Naše zn. 17776/2025-SŽ-SSZ-OVZ

„Rekonstrukce výpravní budovy v žst. Cheb“

Vysvětlení, změny a doplnění zadávací dokumentace č. 13

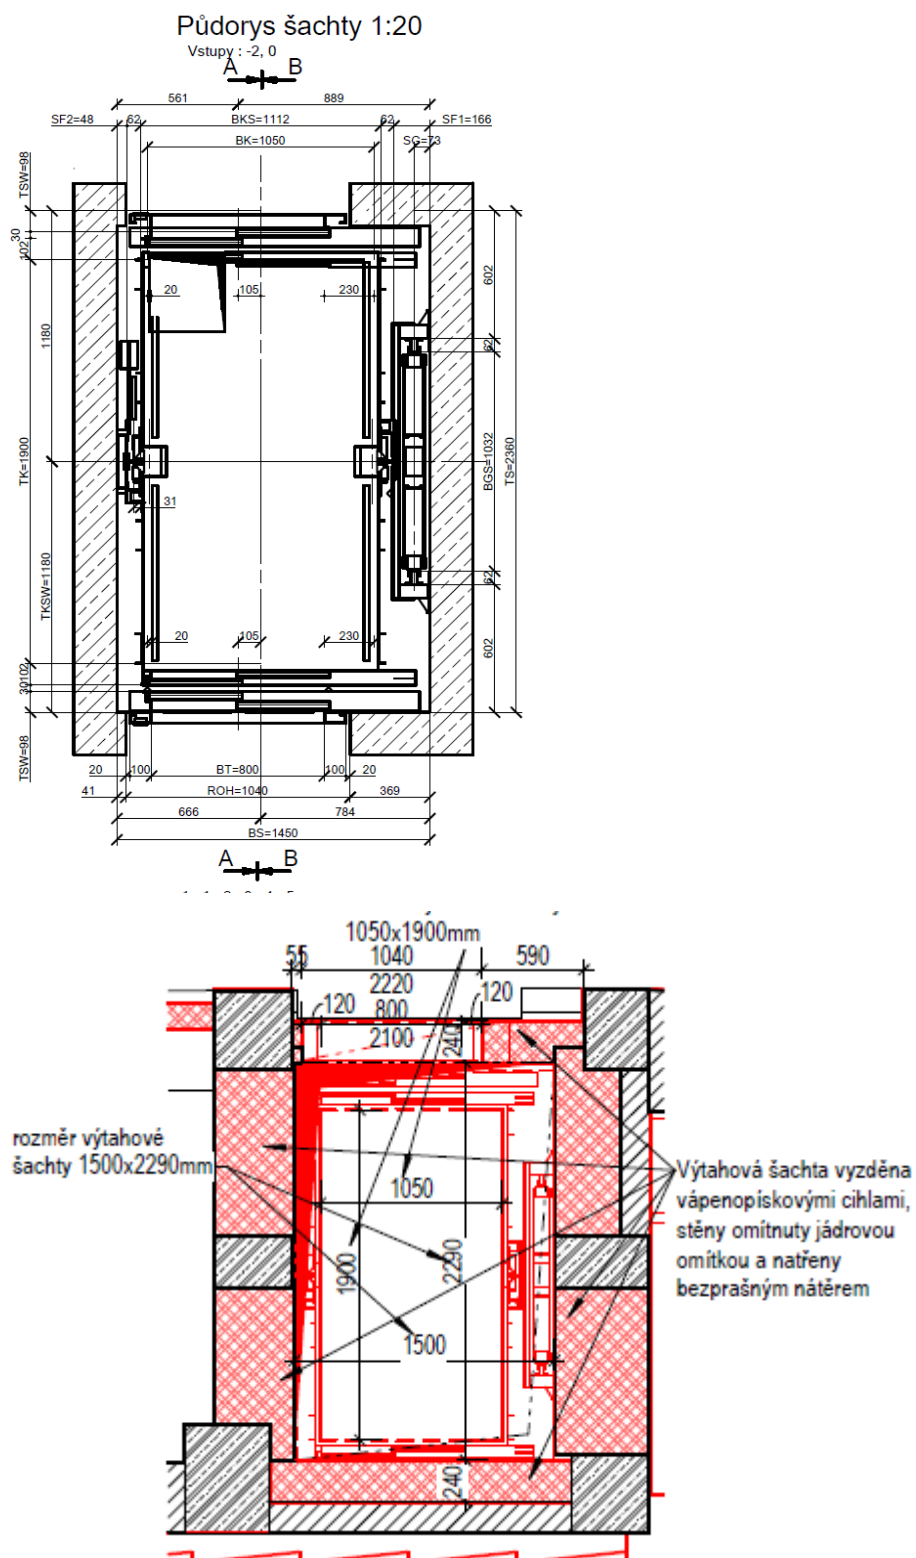
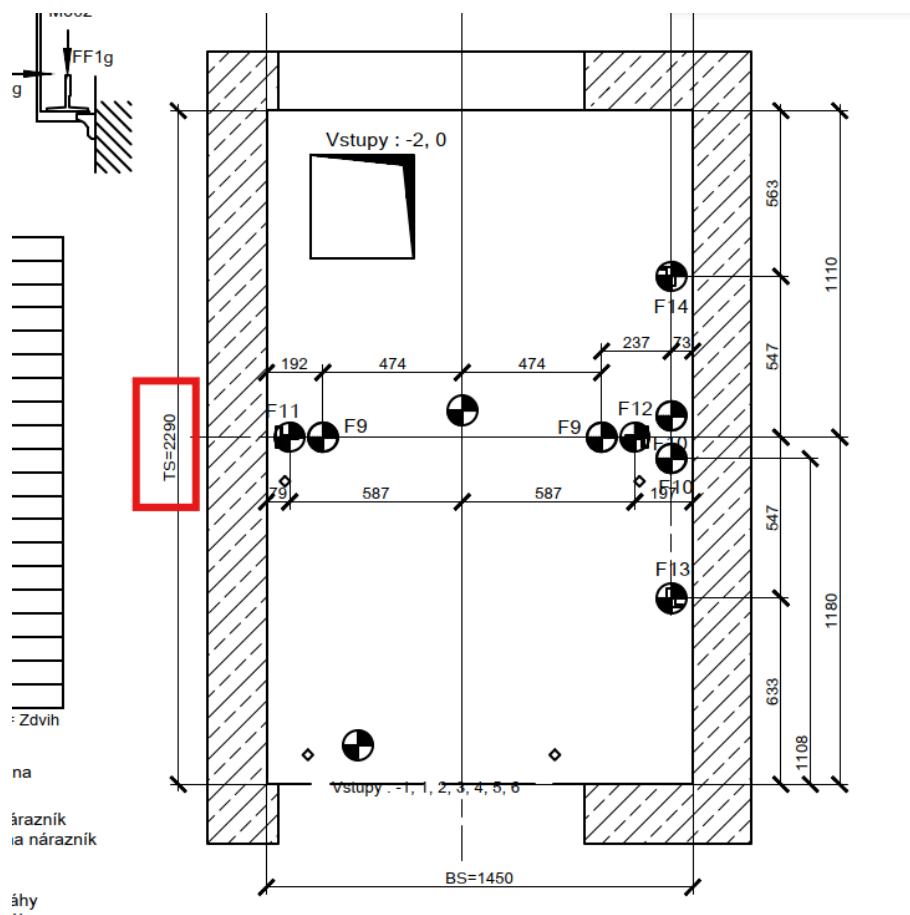
Uchazeč vznáší dotaz k systému měření a regulace. V PD je uvedeno, že je potřeba V rámci dodávky zajistit otevřený řídicí systém bez dodatečných pravidelných nákladů za softwarové nebo provozovací licence. Je tedy možné použít jakýkoliv jiný otevřený systém např. systém DOMAT, který je také otevřený a podporuje standardní komunikační protokoly jako Modbus, BACnet apod., nebo je zapotřebí použít stávající systém MaR pro bezproblémovou integraci?

Ve stávajícím stavu se v budově nenachází komplexní systém MaR. V rámci dodávky je možné použít jakýkoliv otevřený systém dle projektové dokumentace.
